**Aarhus Kommune – Center for Miljø og Energi  
Tilsyn ifølge miljøbeskyttelsesloven**

<b>Tilsynsdato</b>	22. juni 2016
<b>CVR-nummer</b>	61082913
<b>P-nummer</b>	1004731212
<b>Sagsnr.</b>	MIL-002908
<b>Virksomhed</b>	Q8 Service
<b>Adresse</b>	Grenåvej 327/Ravnsøvej 17
<b>Postnummer og by</b>	8240 Risskov
<b>Telefonnummer</b>	86178044
<b>e-mail</b>	<a href="mailto:misp@q8.dk">misp@q8.dk</a>
<b>Kontaktperson</b>	Michael Stampe Springborg
<b>Branchekode</b>	Br. Autobranche virksomhed Benzinsalg og vaskehal
<b>Opstartsdato</b>	1997
<b>Udvidelser/ændringer</b>	-
<b>Tilstede ved tilsynet:</b>	
<b>Virksomheden</b>	Michael Stampe Springborg
<b>Aarhus Kommune</b>	Anne Haarmark

Fig. 1: Udsnit af virksomhedens kloakplan fra 2002

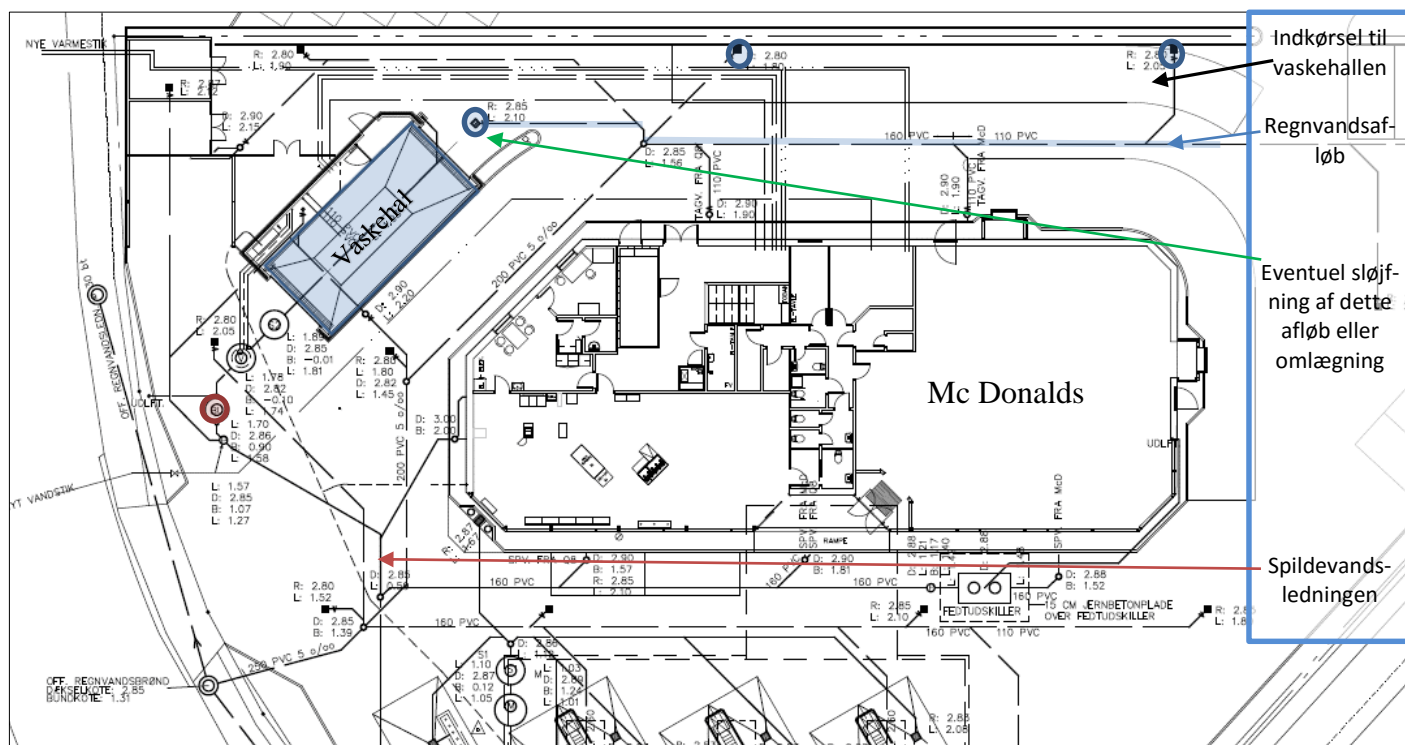
Ved tilsynet er følgende konstateret i forhold til virksomhedens afløbsplan og indretning:

- Ved indkørsel til vaskehallen findes i alt tre afløb til regnvand. Det sidste afløb findes lige foran vaskehallen. Her forekommer der forvask af biler (følge m.m.) med børste og spand med sæbevand, som kan tappes ved siden af porten til vaskehallen. Pladsen er uoverdækket og belagt med asfalt. Se foto herunder.
- Det er Center for Miljø og Energis vurdering, at spildevand fra vask ikke skal afledes til regnvandssystemet og dermed til vandløbet.
- Det anbefales, at afløbet foran vaskehallen omlægges til spildevandsledningen eller afblændes. Der skal i denne forbindelse gøres opmærksom på, at hvis spildevandsarealet overstiger 25 m<sup>2</sup> bør det overdækkes.

- Spildevand fra vaskehallen afledes til spildevandssystemet via særskilt olie- og benzindskiller, der findes efter udkørsel fra vaskehallen.
- Overfladevand fra overdækkede arealer og benzinstandere, afledes til regnvandssystemet. Spildevand fra området omkring de overdækkede standere løber til anden olieudskiller og til spildevandsledningen.
- Virksomheden bedes fremsende et afløbsprojekt med oplysninger om, hvorledes man ønsker at løse problematikken. Sagen er blevet behandlet på centralt hold som et samlet projekt for stationer med denne problematik og fristen for udbedring er derfor blevet udsat.

For vaskepladsen på Grenåvej 327/Ravnsøvej 17 betyder det, at regnvandsafløbet forrest i indkørselsarealet til vaskehallen ønskes afskærmet fra vaskevand fra forvask af biler.
